TRES CANTOS, S. A.	
<i>Asunto:</i> Informe		<i>Página:</i> 1	
<i>Referencia:</i> I_031119_C8	<i>Lugar:</i> Oficinas de TERRA XXI, S.L.	<i>Fecha:</i> 19 de Noviembre de 2003

TRES CANTOS, S. A.	
Asunto: Informe		Página: 1	
Referencia: I_031124_C8	Lugar: Oficinas de TERRA XXI, S.L.	Fecha: 24 de Noviembre de 2003

Asunto: Informe Modelo de Datos 1:1.000: Acumulativo resolución dudas.		Página: 1
Referencia: I_SinFecha	Lugar: GRAFCAN	Fecha: Sin fecha

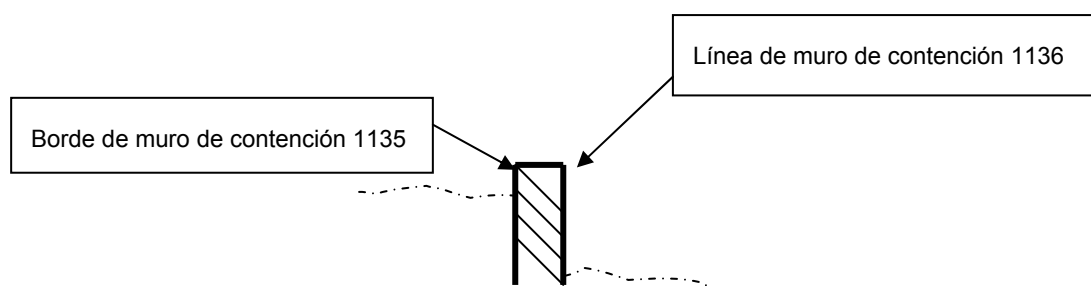
064: Gradadas. Las gradadas aparecen representadas en su totalidad con la línea de decoración “gradadas” ¿Estos elementos están bien representados así o para el contorno habrá que usar una línea que defina mejor la construcción?

La línea de grada pertenece al grupo homogéneo 25 *Decoración*. Se entiende que las líneas que pertenecen a este grupo son complementarias de los edificios y construcciones, por lo que han de colocarse en el interior de aquéllos y no aparecer de forma autónoma. Cuando aparece una grada aislada se ha de restituir como una construcción y no convertirla en una serie de muros de contención que inferen una grada gracias a la decoración de la líneas 1179. Generalmente se colocarán sobre una construcción sin especificar o sobre una edificación o construcción singular.

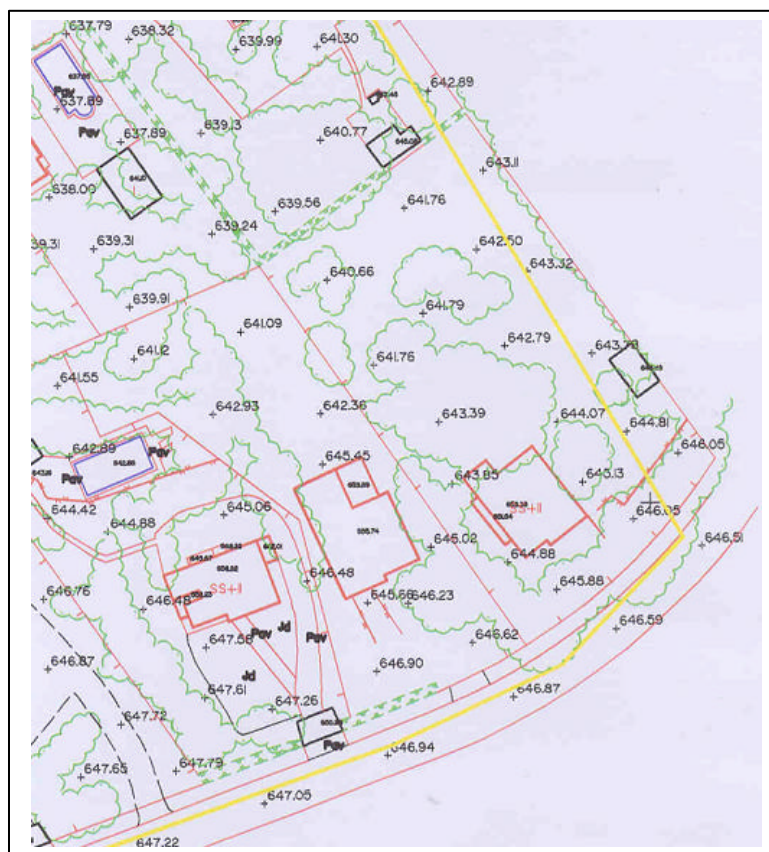
La zonificación inicial de producción 1:1000 se realizó sobre una ortofotografía del año 2001, y con una precisión no exhaustiva, pretendiendo reflejar en dichos recintos los límites urbanos/urbanizables existentes en el momento.

Es posible que existan variaciones de dichas zonas (exceso o defecto), en cuyo caso deberá ser notificado a la DT , que emitirá informe al respecto.

Por otra parte, tal como refleja el gráfico, los recintos suministrados pueden recortar los bordes de zonas urbanas/urbanizables por imprecisión en el límite, sobreentendiéndose que estas zonas han de ser incluidas. El recinto de zona cartografiada incluirá estas superficies.

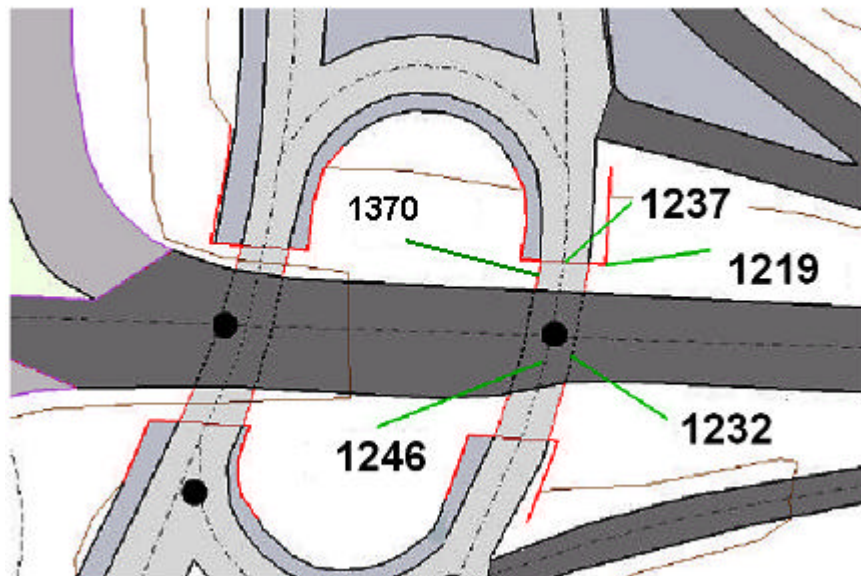
Criterios para la representación de los puentes:

- En el caso de los PUENTES, la plataforma superior (el tablero) formará parte del Modelo Digital del Terreno. El vial se representará con las líneas correspondientes sobre el tablero; el puente, como Puente de vial (1219) o Puente de ferrocarril (1262), incluídas las aletas; y el vial inferior deberá mantener la continuidad de su eje con el tramo no visto correspondiente, cortándose todas las líneas que definen el vial inferior en una línea de *Cierre de vial* (1237) o *Cierre de ferrocarril* (1255), coincidente en X e Y con la línea decorativa de puente, con la Z abajo (igual que en los túneles).

-El vial superior , así como todas las posibles entidades que aparezcan sobre el tablero del puente, se registrará con las líneas que lo representan (bordillo, línea blanca o línea de asfalto con sus ejes correspondientes; ferrocarril con sus ejes ; posibles jardines, pavimentos, construcciones.....), sin utilizar ninguna de las entidades sobre puente que aparecen en el catálogo.

-El puente vendrá representado, con aletas incluidas, SIEMPRE como Puente de Vial (1219) o Puente de Ferrocarril (1262).
